# Urba 450<sup>U</sup>

**CENTRALE PHOTOVOLTAÏQUE AU SOL SUR UNE ANCIENNE ZONE  
DÉDIÉE A L'ÉTABLISSEMENT DU MATÉRIEL DE L'ARMÉE DE TERRE  
(ETAMAT) DANS LE DÉPARTEMENT DES DEUX-SEVRES (79)**

**COMMUNE DE THOUARS**

**MEMOIRE EN REPONSE A L'AVIS DE LA MRAE**

Figure 6\_ Echelle de valeur des décibels dans la vie courante

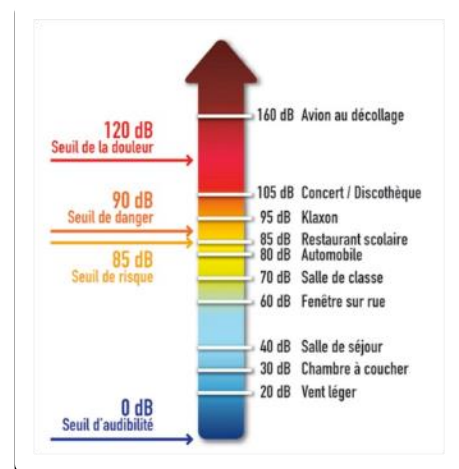
R12 : Sur la thématique milieu humain, la MRAe recommande concernant le voisinage, de préciser la localisation des équipements les plus bruyants en privilégiant un éloignement suffisant de ces derniers par rapport aux habitations, et de prévoir des contrôles des niveaux de bruit en phase exploitation

En phase exploitation, les locaux techniques, renfermant les transformateurs et ventilateurs au sein de ces bâtiments, induisent des niveaux sonores de l'ordre de 37 dBA à 120 – 130 m de distance. Cela correspond à un bruit ambiant dans une salle de séjour (cf- figure ci-contre).

Après analyse des populations exposées (à environ 290m), l'étude d'impact précise que les effets sur la santé des émissions sonores seront négligeables lors du fonctionnement du parc photovoltaïque.

Figure 5\_Comparaison entre les champs électromagnétiques d'une installation PV et celle émise par naturellement par la Terre.

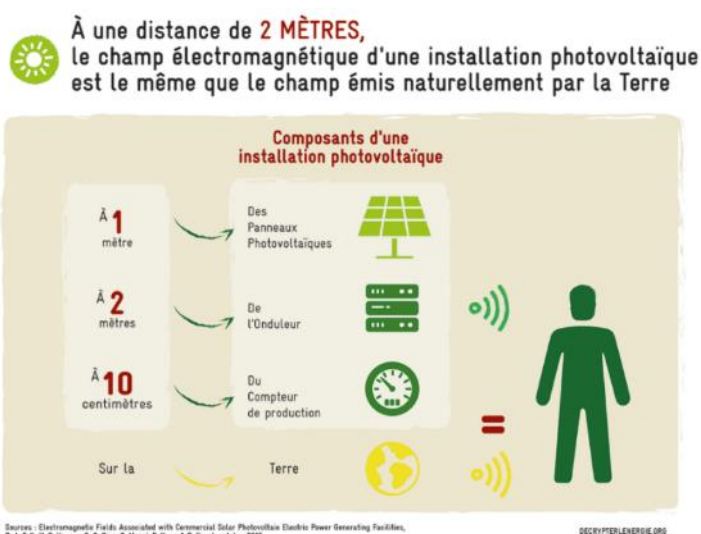
R13 : Sur la thématique milieu humain, la MRAe recommande qu'une vérification des niveaux des champs électriques et électromagnétiques associés atteints lors de la mise en service du raccordement de l'installation au réseau électrique soit effectuée, en particulier au niveau des habitations situées à proximité des raccordements<sup>6</sup>. Concernant la santé humaine, la position des ouvrages et câbles électriques par rapport aux lieux accessibles aux tiers doit être telle que le champ électrique résultant en ces lieux n'excède pas 5 kV/m et que le champ magnétique associé n'excède pas 100  $\mu$  T dans les conditions de fonctionnement en régime de service permanent (arrêté du 17 mai 2001)

Dans le cas du parc photovoltaïque, les champs électriques et magnétiques sont émis au niveau des câbles électriques. Les champs électromagnétiques produits par un parc solaire de cette puissance seront sensiblement identiques à ceux émis par les lignes de distribution qui alimentent les bourgs et les villages du secteur.

Étant donné que les postes électriques restent éloignés du voisinage (290 m pour le plus proche (lieu-dit Sous Féole)), les champs électromagnétiques produits restent très faibles, localisés et inférieurs à certains appareils ménagers. L'effet potentiel des champs électromagnétiques produits par le parc photovoltaïque est non significatif.

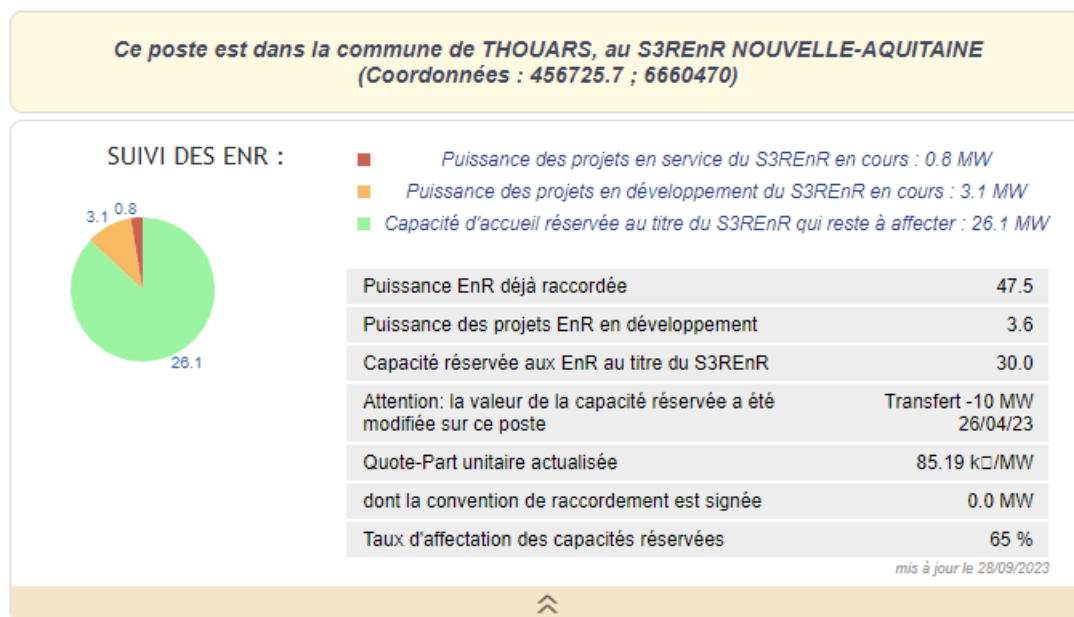
**R29 : Sur la justification du projet, la MRAe recommande au porteur du projet de situer le projet dans le cadre d'une présentation de la stratégie locale de développement des énergies renouvelables au sein du territoire, et des projets en cours de développement planifiés par la collectivité en charge de la planification de l'urbanisme**

Comme évoquée dans l'étude d'impact, le projet s'inscrit dans TIPER solaire qui est actuellement constitué de trois centrales photovoltaïques en fonctionnement. Il s'agit de :

La zone d'implantation potentielle est localisée entre la centrale solaire TIPER 1 (à l'ouest) et la centrale solaire TIPER 3 (à l'est).
